**Avis délibéré de la mission régionale d'autorité environnementale
sur la modification n°3 du plan local d'urbanisme (PLU) de la
commune de Montvalezan (73)**

Avis n° 2025-ARA-AUPP-1788-N8068

Avis délibéré le 27 janvier 2026

Figure 1: zone humide référencée à l'inventaire départemental (source : rapport de présentation p.9 §2.1.1)

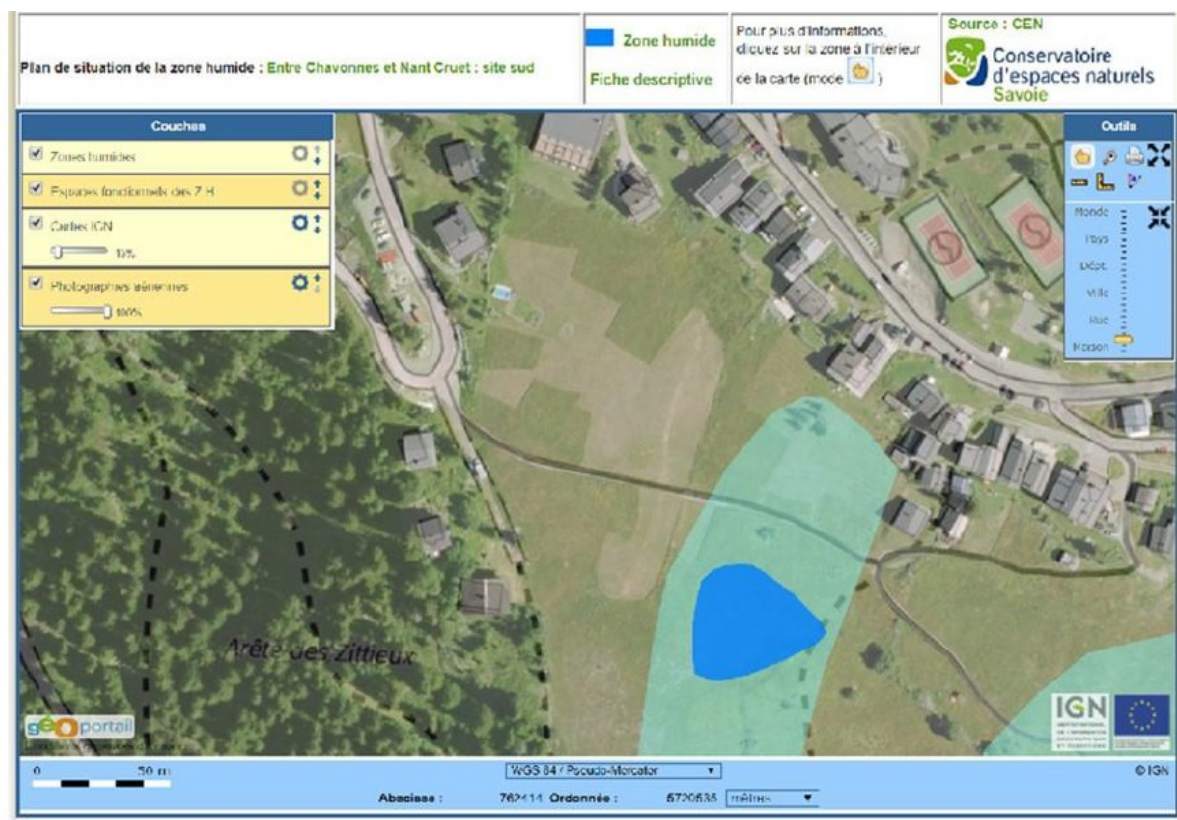
Il résulte de l'analyse comparative entre l'inventaire départemental des zones humides de 2018 (figure 1), l'étude de 2023 (figure 2) et le zonage projeté (figure 4) que, comme relevé plus haut :

- la représentation graphique de l'emprise « des » zones humides (mentionnées au pluriel) dans le règlement graphique du PLU (cf. végétation stylisée en bleu clair) concerne uniquement la zone humide référencée à l'inventaire départemental de 2018¹⁷ (représentée, par ailleurs, en bleu foncé dans la figure 1) et est donc incomplète, car elle ne représente pas les deux zones humides complémentaires identifiées dans l'étude de 2023¹⁸ (figure 2) ;

Figure 3 : modification du règlement graphique (source : rapport de présentation p.10 §2.1.2)

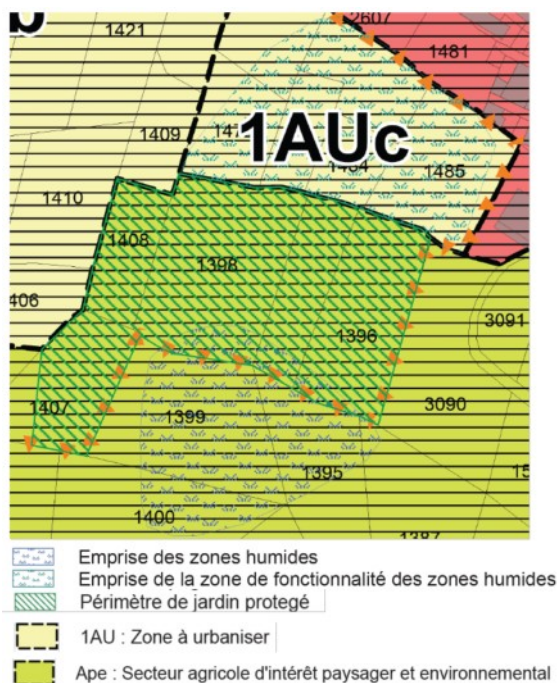
- la représentation graphique de l'emprise de la fonctionnalité « *des* » zones humides dans le règlement graphique du PLU (cf. végétation stylisée en vert clair) est illisible ; elle ne permet pas de distinguer cette trame de la trame précédente relative à l'emprise des zones humides (cf. figures 3 et 4) et est doublement incomplète car, d'une part, s'agissant de la zone humide référencée à l'inventaire départemental en 2018, elle ne concerne pas les parcelles E1396, 1397 et 1398 (cf. figures 1 et 4)¹⁹ et, d'autre part, elle ne représente pas l'ensemble de la zone de fonctionnalité identifiée en 2023 (figure 2)²⁰.

Comme cela a été précédemment relevé, le règlement écrit projeté autorise les travaux qui ont pour effet de « *modifier* » les trois zones humides et leurs espaces fonctionnels. Contrairement à ce que soutient le dossier, ni le règlement graphique (en deçà de la réalité des zones humides et espaces fonctionnels), ni le règlement écrit (qui autorise les travaux impactants), ne protègent concrètement les zones humides sur le site ni leurs espaces fonctionnels.

- **de prendre en compte l'étude écologique et hydrologique de 2023, l'approfondir sur la zone de fonctionnalité, expertiser si le secteur comprend une tourbière ;**
- **d'analyser les incidences des travaux autorisés dans le règlement écrit sur les trois zones humides, le cas échéant la tourbière, et leurs zones de fonctionnalité, ainsi que l'accès représenté par une flèche au sud-est de l'OAP ;**
- **de compléter le règlement graphique de manière à faire apparaître clairement l'emprise des zones ;**
- **d'appliquer avec rigueur la séquence ERC.**

Figure 5 : modification du schéma d'aménagement de l'OAP 2 (source : p.13-14 §2.1.4.5)

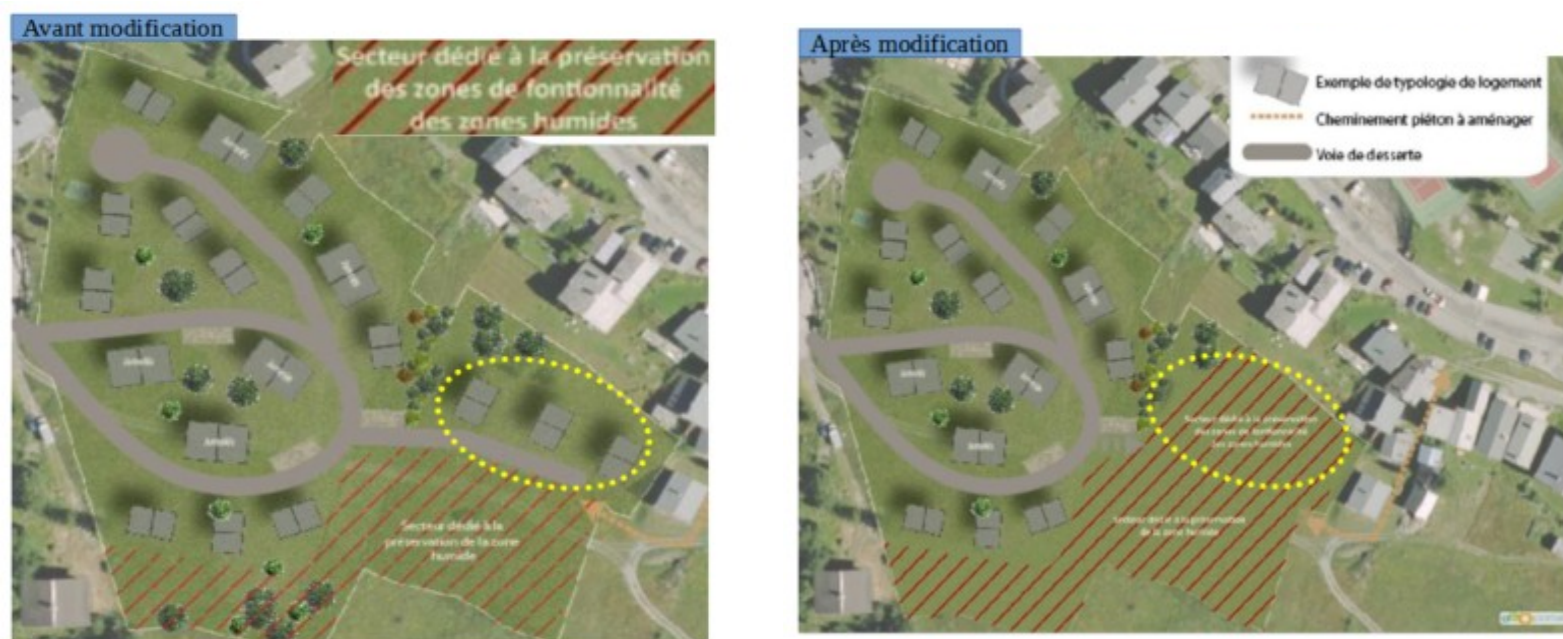
- modifier le schéma d'aménagement pour élargir le « *secteur dédié à la préservation des zones de fonctionnalité des zones humides* » (figure 5) ;
- d'autre part, de modifier le règlement graphique pour ajouter un emplacement réservé n°33 (79,9 m²) ;

Les deux zones humides supplémentaires identifiées en 2023 sont maintenues en zone 1AUb. L'article 2 des zones 1AUa, 1AUb et 1AUc du règlement écrit dispose que, dans les zones 1AUb et 1AUc, des travaux qui ont pour effet de « *modifier* » les zones humides et leurs zones de fonctionnalité sont possibles, sous réserve de faire l'objet d'une déclaration préalable (RP p.11 §2.1.3). L'OAP énonce, sans cohérence avec ces dispositions réglementaires, que dans la zone humide et les zones de fonctionnalité des zones humides « *toute construction est interdite, ces espaces resteront non urbanisés* » (RP p.12 §2.1.4.3.1). Dans la mesure où le respect de l'OAP relève d'une simple obligation de compatibilité globale avec l'ensemble des orientations de l'OAP, cette orientation particulière de l'OAP ne fait pas échec à la mise en œuvre des dispositions plus permissives précitées du règlement écrit. Le dossier énonce, sans l'établir, que l'évolution projetée du PLU a une incidence « *positive* » au motif qu'elle permet de « *mieux préserver les zones humides par la protection de leur zone de fonctionnalité* » (RP p.34-37 §4.5). Malgré le fait que le PLU projeté ne prenne en compte que la seule zone humide référencée en 2018 à l'inventaire départemental, il mentionne malgré tout « *les* » zones humides, en utilisant le pluriel, y compris au sein de l'OAP n°2, ce qui participe d'une confusion certaine et révèle un projet non abouti.

Figure 6 : registre parcellaire graphique (source : Géoportail)

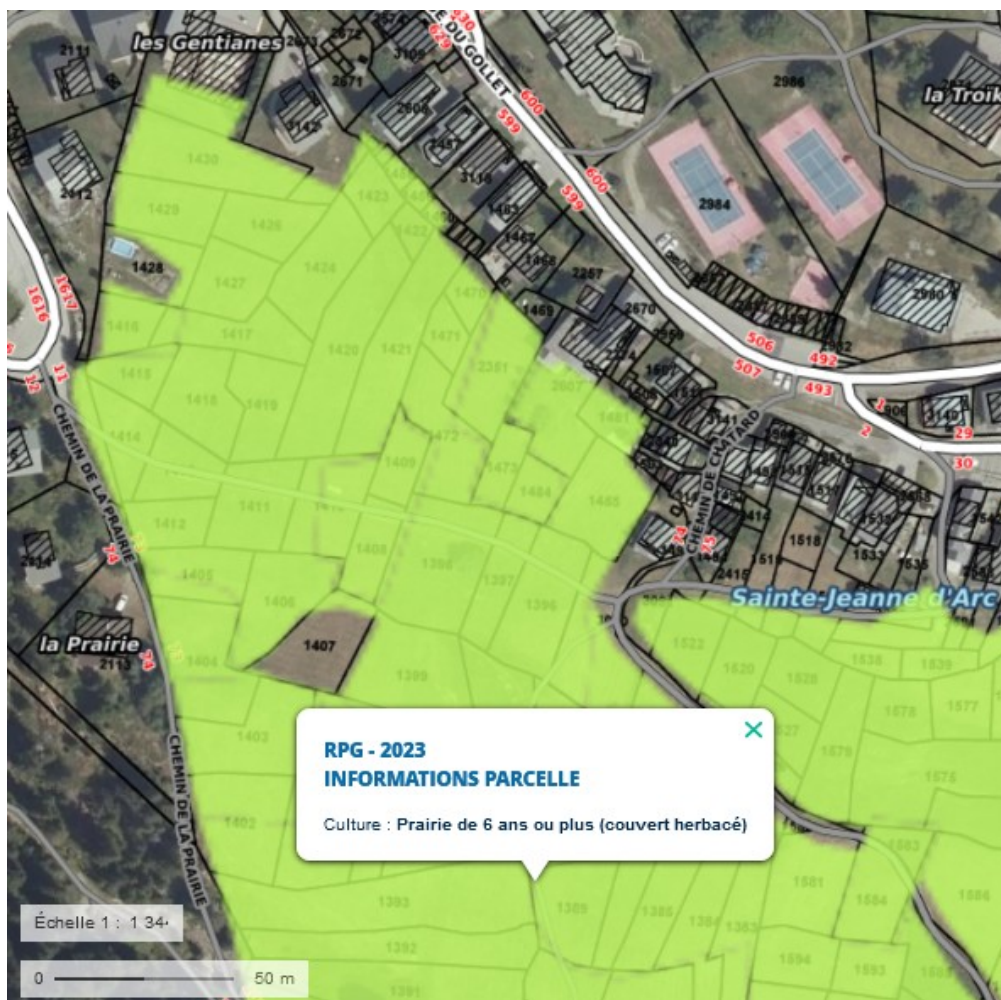
Le dossier indique que la zone 1AUc est référencée au registre parcellaire graphique comme espace agricole (RP p.34 §4.5).

Au titre de l'analyse des incidences environnementales, le dossier indique que l'évolution du PLU a une incidence positive dans la mesure où elle réduit la consommation d'environ 2 100 m² d'espaces et permet la protection des espaces agricoles (RP p.35 §4.5).

- s'agissant de l'état initial de l'environnement : préciser que la zone 1AUc ainsi que la zone 1AUb sont référencées comme prairies de 6 ans ou plus (figure 6) et situées dans la Znieff de type 2 « Massif de la Vanoise » (n°820031327) ; et que la zone 1AUb comprend au moins l'une des deux zones humides complémentaires identifiées en 2023 ;
- s'agissant de la prise en compte de l'environnement dans le PLU : reclasser les trois zones humides et leurs espaces de fonctionnalité en zone N (au lieu de 1AUb et 1AUc) voire de les protéger au titre de l'article L.151-23 du code de l'urbanisme.

L'Autorité environnementale recommande de reclasser les trois zones humides, le cas échéant la tourbière, et leurs espaces de fonctionnalité en zone N (au lieu de 1Aub et 1Auc) voire de les protéger au titre de l'article L.151-23 du code de l'urbanisme.
